# ПАСПОРТ ДОСТУПНОСТИ
## объекта социальной инфраструктуры (ОСИ)
## № 4.1

1.1 Наименование (вид) объекта – Музей народного творчества

1.2 Адрес объекта 440026, Пензенская область, г. Пенза, ул. Куйбышева, д. 45

**АКТ ОБСЛЕДОВАНИЯ**
**объекта социальной инфраструктуры**
**К ПАСПОРТУ ДОСТУПНОСТИ ОСИ**
**№ 4.1**

Фото №1

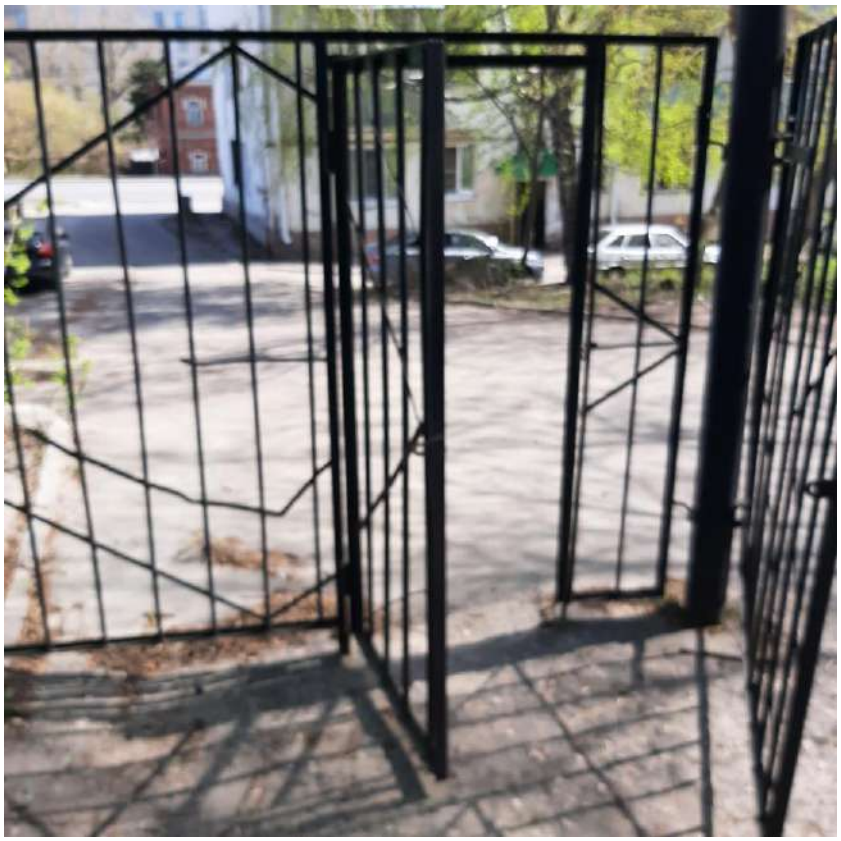
| № п/п | Наименование функционально-планировочного элемента | Наличие элемента | | | Выявленные нарушения и замечания | | Работы по адаптации объектов | |
|---|---|---|---|---|---|---|---|---|
| 1.1 | Вход (входы) на территорию | есть | | 1<br>2 | Прозрачная калитка на навесных петлях;<br><br>ширина калитки - 0,8 м;<br><br>отсутствует система вызова помощи персонала. | К<br>О-н<br>О-в<br>С-п<br>С-ч | Заменить прозрачную калитку на сплошное полотно, оборудовать доводчиком п. 5.1.2, 6.1.5 СП 59.13330.2020,<br><br>привести ширину входной калитки к нормативу 0,9 м п. 6.1.5 СП 59.13330.2020,<br><br>установить систему вызова помощи персонала и расположить панель вызова на высоте 0,85-1,1 м перед лестницей на контрастной табличке с шрифтом Брайля и выпуклым шрифтом п.6.1.1, 6.4.2 СП 59.13330.2020. | Текущий ремонт, организационные мероприятия, индивидуальное решение с ТСР |

Фото №3

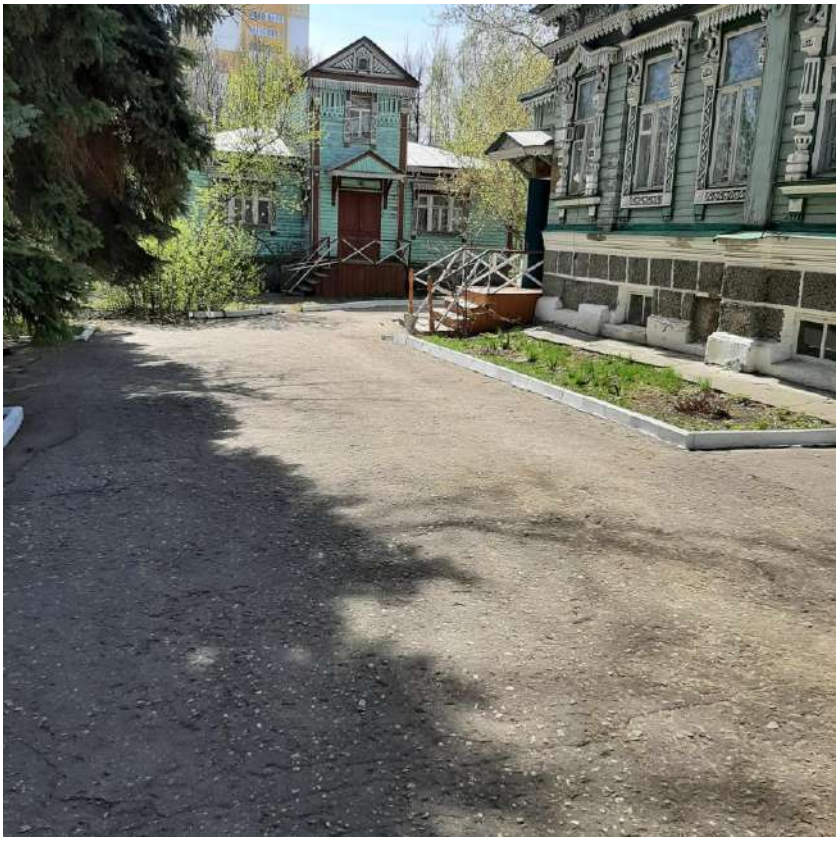
| № п/п | Наименование функционально-планировочного элемента | Наличие элемента | | | Выявленные нарушения и замечания | | Работы по адаптации объектов | |
|---|---|---|---|---|---|---|---|---|
| 1.2 | Путь (пути) движения на территории | есть | | 3<br>4<br>5<br>6<br>7 | Отсутствуют указатели движения к объекту,<br><br>отсутствуют направляющие тактильные наземные указатели;<br><br>отсутствуют места отдыха, доступные для МГН;<br><br>продольные (5-10%) и поперечные (2-4%) неровности покрытия; | К<br>О-н<br>С-п<br>С-ч<br>Г-п<br>Г-ч<br>У | Установить указатели движения к объекту п. 5.1.3 СП 59.13330.2020,<br><br>установить предупреждающие и направляющие тактильные наземные указатели по ГОСТ Р 52875-2019 п. 5.1.10 СП 59.13330.2020,<br><br>на участке объекта на основных путях движения людей | Капитальный ремонт, текущий ремонт, организационные мероприятия, индивидуальное решение с ТСР |

| | | | | | стенд с культурно-познавательной информацией установлен на высоте 1,02 м от нижнего края стенда. | | оборудовать место отдыха, доступное для МГН, оборудованные навесами, скамьями с опорой для спины и подлокотником, указателями, светильниками п. 5.3.1 СП 59.13330.2020,<br><br>обозначить места отдыха доступные для МГН знаком доступности для МГН п. 6.5.1 СП 59.13330.2020,<br><br>прохожую част пешеходного пути для МГН привести к нормативу: поперечный уклон - 0,5-2%, продольный уклон не более 4% или через каждые 0,5 м разницы уровней следует предусматривать участки с уклонами не более 1%, протяженностью не менее 1,5 м, а через каждые 1,5 м разницы уровней - протяженностью не менее 5,0 м, покрытие пешеходного пути для МГН сделать ровным не создающее вибрацию п. 5.1.7, 5.1.11 СП 59.13330.2020;<br><br>стенд с культурно-познавательной информацией установить на высоте 0,08 - 0,85 м над уровнем земли п. 8.1.7 СП 59.13330.2020. | |

Фото №10

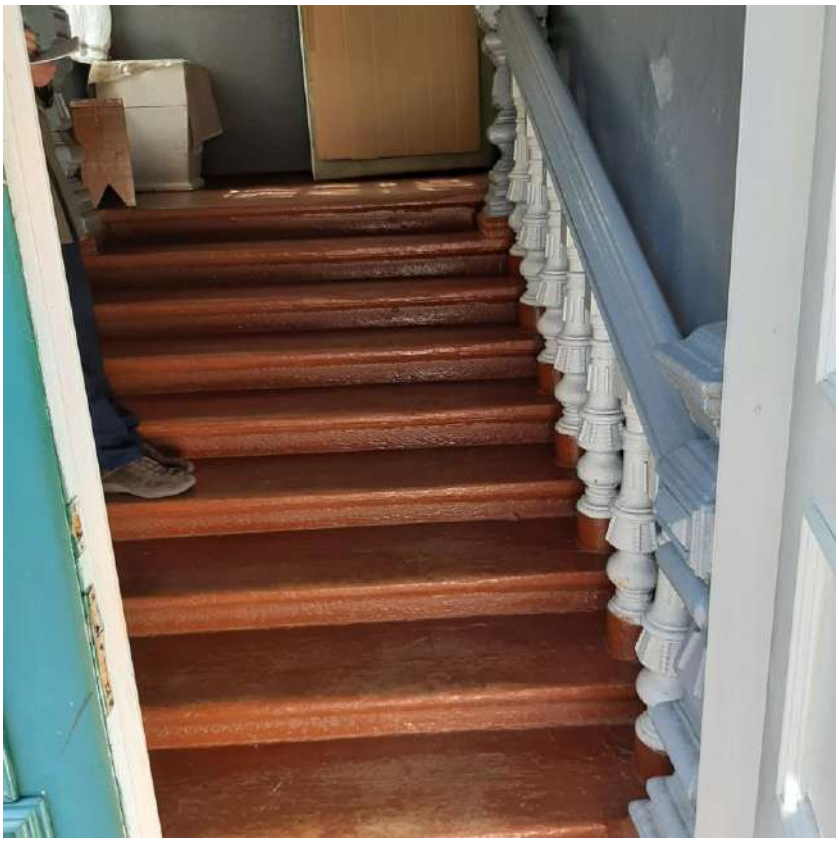
| 2.4 | Дверь (входная центрального входа) | есть | | 10 | Ширина одной створки двухстворчатой двери в свету – 0,69 м, порог двери – 0,09 м;<br><br>отсутствует контрастность ручки двери к полотну. | К О-н С-п С-ч | Дверной проем привести в соответствие с нормативом - ширина одной створки двухстворчатой двери в свету не менее 0,9 м п. 6.1.5 СП 59.13330.2020,<br><br>привести высоту порога двери к нормативному показателю - 0,014 м п. 6.2.4 СП 59.13330.2020.<br><br>на ручку двери нанести контрастную маркировку п. 6.4.1 СП 59.13330.2020. | Капитальный ремонт, организационные мероприятия, индивидуальное решение с ТСР |

Фото №11

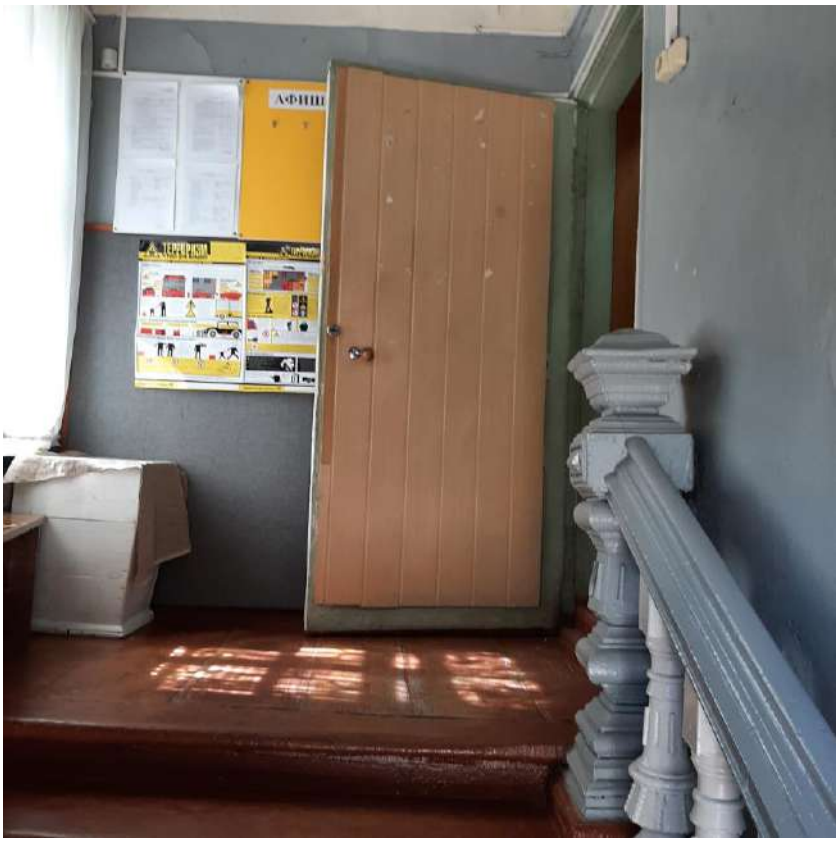
| 2.5 | Тамбур (после двери | есть | | 11<br>12<br>13 | Арочный металлодетектор не соответствует | К, О-н, С-п, С- | Установить контрольно-пропускное устройство шириной в свету не менее | Капитальный ремонт, |

| | центрального входа) | | | 14 | необходимой ширине для инвалида-колясочника - 0,77 м, отсутствует маркировка знаками, предупреждающими людей со стимуляторами сердечной деятельности о запрете движения и информационным указателем о пути следования к ближайшему доступному для данной категории посетителей проходу;<br><br>лестница в тамбуре внутренняя: высота подступенков – 0,12 м, поручень деревянный только с одной стороны лестницы, прямоугольного сечения;<br><br>отсутствует контрастность входной двери с прилегающей поверхностью, отсутствует контрастность ручки двери к полотну;<br><br>дверная ручка не соответствует нормативу. | ч | 0,95 м, предусмотреть для пропуска инвалидов на креслах-колясках боковой проход для обеспечения эвакуации инвалидов на креслах-колясках и других категорий МГН п. 6.1.9 СП 59.13330.2020,<br><br>промаркировать знаками, предупреждающими людей со стимуляторами сердечной деятельности о запрете движения и информационным указателем о пути следования к ближайшему доступному для данной категории посетителей проходу п. 6.5.1 СП 59.13330.2020,<br><br>привести к нормативу высоту подступенка – 0,15 м (допускается от 0,13 до 0,17 м) п. 6.2.8 СП 59.13330.2020,<br><br>установить лестничные поручни с обеих сторон на высоте 0,9 м, выходящие за пределы длины лестничного марша вверху, как минимум, на 300 мм и внизу, как минимум, на 300 мм с прибавлением глубины одной ступени лестницы, указанные участки должны быть горизонтальными ГОСТ Р 51261-99, поручни должны быть округлого сечения диаметром от 0,04 до 0,05 м п. 6.2.12 СП 59.13330.2020,<br><br>на ручку двери нанести контрастную маркировку п. 6.4.1 СП 59.13330.2020,<br><br>установить С- или П-образную ручку п. 6.4.3 СП 59.13330.2020. | организационные мероприятия, индивидуальное решение с ТСР |

Фото №16

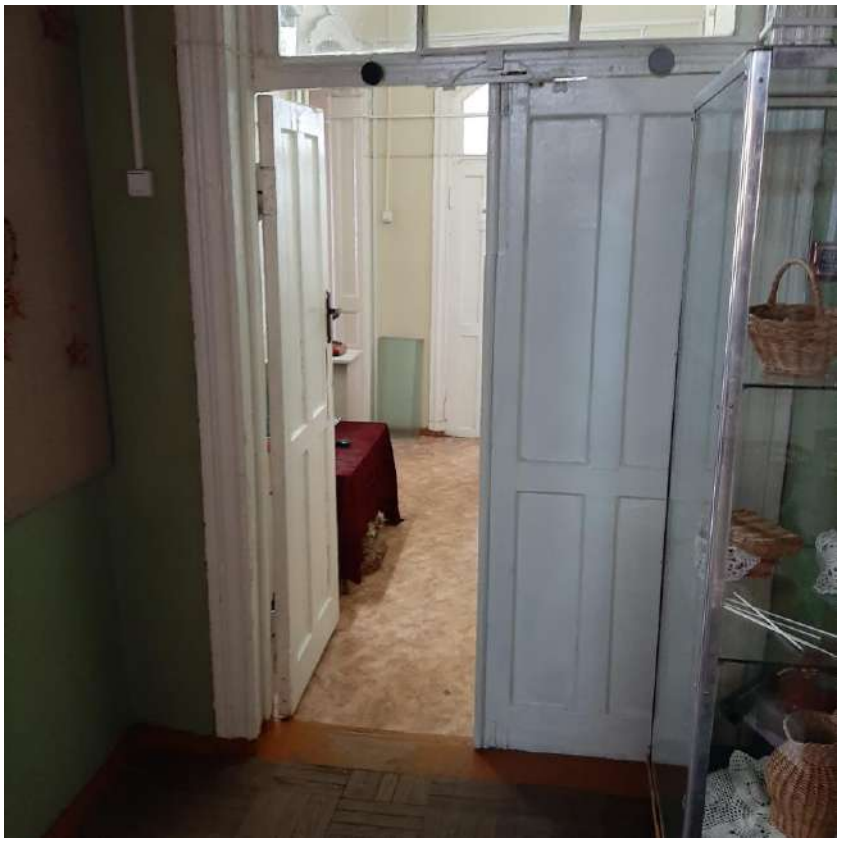
| 3.5 | Пути эвакуации (в т.ч. зоны безопасности) выход со стороны памятника | есть | | 15<br>16 | Двери не имеют контрастности по отношению к стене, ручки дверей не контрастны к полотну двери;<br><br>ширина одной створки двухстворчатой двери в свету – 0,65 м, высота порога двери – 0.09 м;<br><br>ширина проступи – 0,29 м, высота подступенка – 0,06 - 0,17 м;<br><br>отсутствует второй поручень лестницы, имеющийся поручень не имеет выносов в горизонтальную плоскость, второго уровня и тактильной разметки;<br><br>посреди лестницы сделан двухполосный съезд, создающий опасность для передвижения посетителей;<br><br>отсутствуют контрастная разметка ступеней;<br><br>на путях эвакуации отсутствует аварийное освещение. | К<br>О-н<br>О-в<br>С-п<br>С-ч<br>Г-п<br>Г-ч<br>У | Полотно дверей на путях эвакуации нужно привести к нормативу - контраст не менее 0,7 (70%) относительно цвета стены, ручки дверей контрастны к полотну двери п. 6.2.23, 6.4.1 СП 59.13330.2020,<br><br>привести ширину хотя бы одной створки двухстворчатой двери в свету к нормативу не менее 0,9 м, высоту порогов не более - 0,014 м п. 6.2.4 СП 59.13330.2020,<br><br>привести в соответствие ширину проступей от 0,35 до 0,4 м, высоту ступеней - от 0,12 до 0,15 м п. 5.1.12 СП 59.13330.2020,<br><br>установить лестничные поручни с обеих сторон на высоте 0,9 м, выходящие за пределы длины лестничного марша вверху, как минимум, на 300 мм и внизу, как минимум, на 300 мм с прибавлением глубины одной ступени лестницы, указанные участки должны быть горизонтальными ГОСТ Р 51261-99, поручни должны быть округлого сечения диаметром от 0,04 до 0,05 м расстояние в свету между поручнем и стеной должно быть не менее 0,06 м п. 5.1.13 СП 59.13330.2020, | Капитальный ремонт, организационные мероприятия, индивидуальное решение с ТСР |

| | | | | | | | на поручнях нанести тактильно-контрастную разметку вверху и внизу поручня п. 5.1, 5.2 ГОСТ Р 59602-2021 п. 6.2.12 СП 59.13330.2020,<br><br>демонтировать с лестничного марша аппарели п. 6.1.2 СП 59.13330.2020,<br><br>по всей длине проступей краевых ступеней лестничных маршей нанести противоскользящие полосы, контрастные с поверхностью ступени, шириной 0,08 - 0,1 м, п. 6.2.29, 6.2.8 СП 59.13330.2020,<br><br>на путях эвакуации следует предусматривать аварийное освещение в соответствии с требованиями СП 52.13330 п. 6.2.32 СП 59.13330.2020. | |

Фото №17

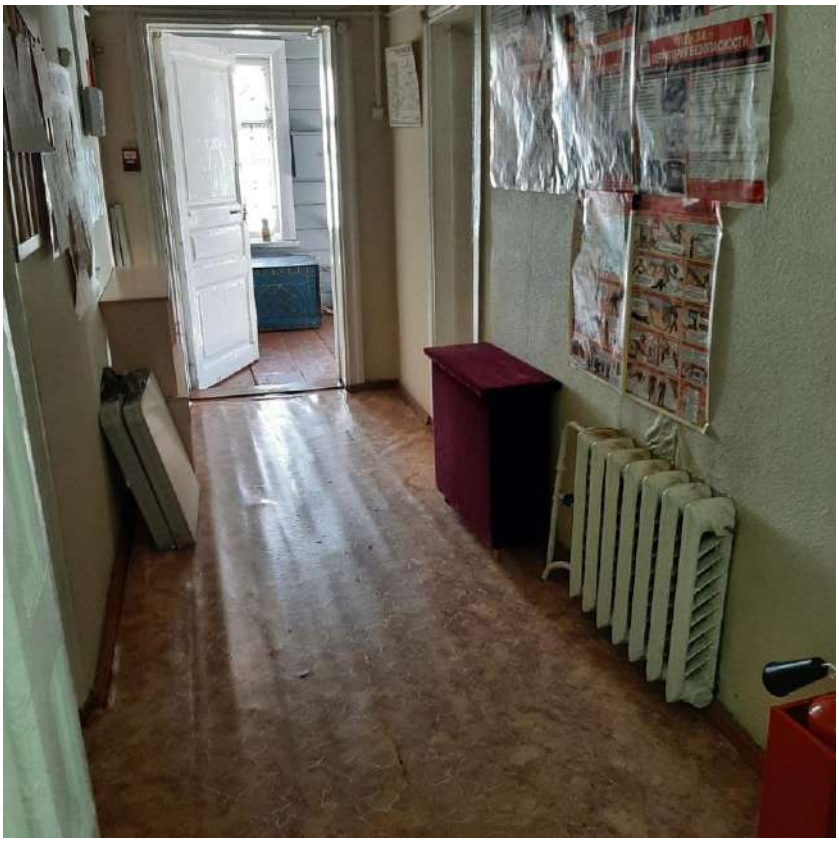
| 3.6 | Пути эвакуации (в т.ч. зоны безопасности) выход справа от центрального входа | есть | 9 | 17<br>18<br>19<br>20<br>21 | Двери не имеют контрастности по отношению к стене, ручки дверей не контрастны к полотну двери;<br><br>ширина одной створки двухстворчатой двери в свету – 0,61 м, высота порога – 0.03 м;<br><br>2 дверь – ширина 0,89 м, высота порога – 0.06 м; лестница к эвакуационной двери на выход: ширина проступи 0,27 м;<br><br>отсутствует второй поручень лестницы, имеющийся поручень прерывается препятствием, не имеет выносов в горизонтальную плоскость, второго уровня и тактильной разметки;<br><br>площадка перед дверью на выход имеет размеры 0,61 х 1,65 м, на ней | К<br>О-н<br>О-в<br>С-п<br>С-ч<br>Г-п<br>Г-ч<br>У | Полотно дверей на путях эвакуации нужно привести к нормативу - контраст не менее 0,7 (70%) относительно цвета стены, ручки дверей контрастны к полотну двери п. 6.2.23, 6.4.1. СП 59.13330.2020,<br><br>привести ширину хотя бы одной створки двухстворчатой двери в свету к нормативу не менее 0,9 м, высоту порогов не более - 0,014 м п. 6.2.4 СП 59.13330.2020,<br><br>ширину двери в свету привести к нормативу не менее 0,9 м, высоту порогов не более - 0,014 м п. 6.2.4 СП 59.13330.2020,<br><br>привести в соответствие ширину проступей от 0,3 м (допускается от 0,28 до 0,35 м) п. 6.2.8 СП 59.13330.2020,<br><br>установить лестничные поручни с обеих сторон на высоте 0,9 м, выходящие | Капитальный ремонт, организационные мероприятия, индивидуальное решение с ТСР |

| | | | | | лежит не закрепленный коврик;<br><br>ширина одной створки двухстворчатой двери в свету – 0,7 м, высота порога – 0.08 м;<br><br>отсутствует контрастная разметка ступеней;<br>на путях эвакуации отсутствует аварийное освещение. | | за пределы длины лестничного марша вверху, как минимум, на 300 мм и внизу, как минимум, на 300 мм с прибавлением глубины одной ступени лестницы, указанные участки должны быть горизонтальными ГОСТ Р 51261-99, поручни должны быть округлого сечения диаметром от 0,04 до 0,05 м расстояние в свету между поручнем и стеной должно быть не менее 0,045 м п. 6.2.12 СП 59.13330.2020,<br><br>на поручнях нанести тактильно-контрастную разметку вверху и внизу поручня п. 5.1, 5.2 ГОСТ Р 59602-2021 п. 6.2.12 СП 59.13330.2020,<br><br>привести размер входной площадки нормативу 1,4 х 1,8 м п. 6.1.4 СП 59.13330.2020,<br><br>закрепить грязевой коврик перед входной дверью п. 6.2.7 СП 59.13330.2020,<br><br>ширину двери в свету привести к нормативу не менее 0,9 м, высоту порогов не более - 0,014 м п. 6.2.4 СП 59.13330.2020<br><br>по всей длине проступей краевых ступеней лестничных маршей нанести противоскользящие полосы, контрастные с поверхностью ступени, шириной 0,08 - 0,1 м, п. 6.2.8, 6.2.11 СП 59.13330.2020,<br><br>обеспечить соответствие поручней нормативу - поручни лестниц на путях эвакуации должны контрастировать с окружающей средой, в условиях темноты они должны иметь яркостный контраст за счет применения фотолюминесцентных материалов либо | |

| | | | | | | | источников искусственной подсветки п. 6.2.29 СП 59.13330.2020,<br><br>на путях эвакуации следует предусматривать аварийное освещение в соответствии с требованиями СП 52.13330 п. 6.2.32 СП 59.13330.2020. | |

Фото №23

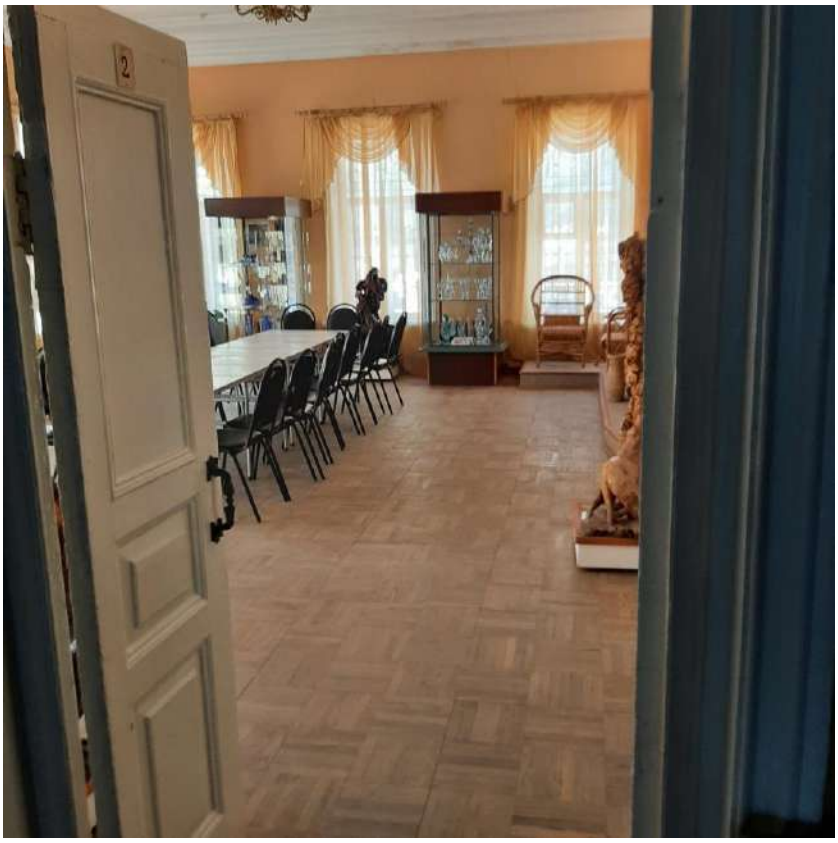
| № п/п | Наименование функционально-планировочного элемента | Наличие элемента | | | Выявленные нарушения и замечания | | Работы по адаптации объектов | |
|---|---|---|---|---|---|---|---|---|
| 4.2 | Зальная форма обслуживания (Зал №1) | есть | 16 | 2223 | Отсутствует информационная табличка перед входной дверью;<br><br>ширина одной створки двухстворчатой двери в свету – 0,57 м, высота порога двери 0,05 м;<br><br>неогороженные тактильной плиткой и разметкой, бортиками препятствия и стеклянные поверхности;<br><br>отсутствуют для инвалидов по зрению объемные модели экспонируемых объектов, рельефнографических изображений, видеогидов для инвалидов по слуху. | К<br>О-н<br>О-в<br>С-п<br>С-ч<br>Г-п<br>Г-ч<br>У | У входной двери в зал следует установить со стороны ручки информационную табличку помещения (выполненную рельефно-графическим и рельефно-точечным способом), расположенную на высоте от 1,2 до 1,6 м от уровня пола и на расстоянии 0,1 - 0,5 м от края двери п. 6.3.6 СП 59.13330.2020,<br><br>привести ширину хотя бы одной створки двухстворчатой двери к нормативу - не менее 0,9 м, высоту порогов не более - 0,014 м п. 6.2.4, 6.4.2 СП 59.13330.2020,<br><br>оборудовать путь движения тактильными наземными направляющими и предупреждающими указателями по ГОСТ Р 52875-2018 п. 6.2.3 СП 59.13330.2020,<br><br>установить систему средств информационной поддержки и навигации | Капитальный ремонт, организационные мероприятия, индивидуальное решение с ТСР |

| | | | | | | | п. 5.1.3 СП 59.13330.2020,<br><br>оградить опасные участки, обозначить места, непредусмотренные к доступу посетителям п. 4.3 СП 59.13330.2020;<br><br>предусмотреть места для размещения предназначенных для инвалидов по зрению объемных моделей экспонируемых объектов, рельефнографических изображений, видеогидов для инвалидов по слуху п. 8.6.9 СП 59.13330.2020. | |
